제 목 트럭 입·출하대 및 석유저장탱크 정전기 제거 안전조치 미흡

관 계 부 서 □▲지사, □○지사

[사진 1] □▲지사 트럭 입·출하대 진입계단 정전기 제거 설비

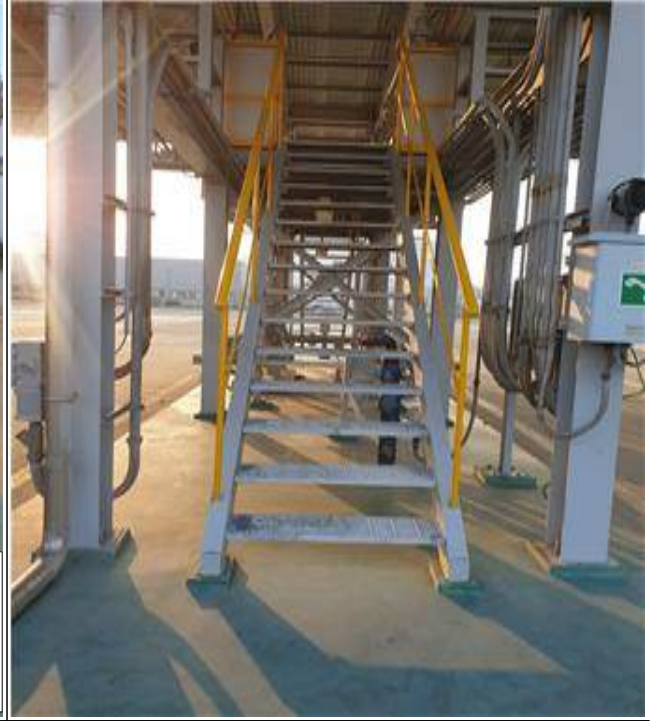
그런데 □▲지사는 [사진 1]과 같이 휘발유용 트럭 입·출하대에는 근로자의 몸에서 발생하는 정전기를 제거하기 위한 ‘정전기 제거봉¹⁾’을 진입계단에 설치

하여 안전조치를 하고 있으나, 등·경유용 트럭 입·출하대에는 ‘정전기 제거봉’ 설치 등의 정전기를 제거하기 위한 안전조치를 하지 않고 있다.

- ① □▲지사장은 「산업안전보건기준에 관한 규칙」 제325조에 따라 근로자의 몸에서 발생하는 정전기를 확실히 제거하기 위하여 등·경유용 트럭 입·출하대 진입계단에 ‘정전기 제거봉’을 설치하시기 바랍니다.(개선)
- ② □○지사장은 「산업안전보건기준에 관한 규칙」 제325조에 따라 근로자의 몸에서 발생하는 정전기를 확실히 제거하기 위하여 등·경유 저장탱크 진입계단에 ‘정전기 제거봉’을 설치하시기 바랍니다.(개선)
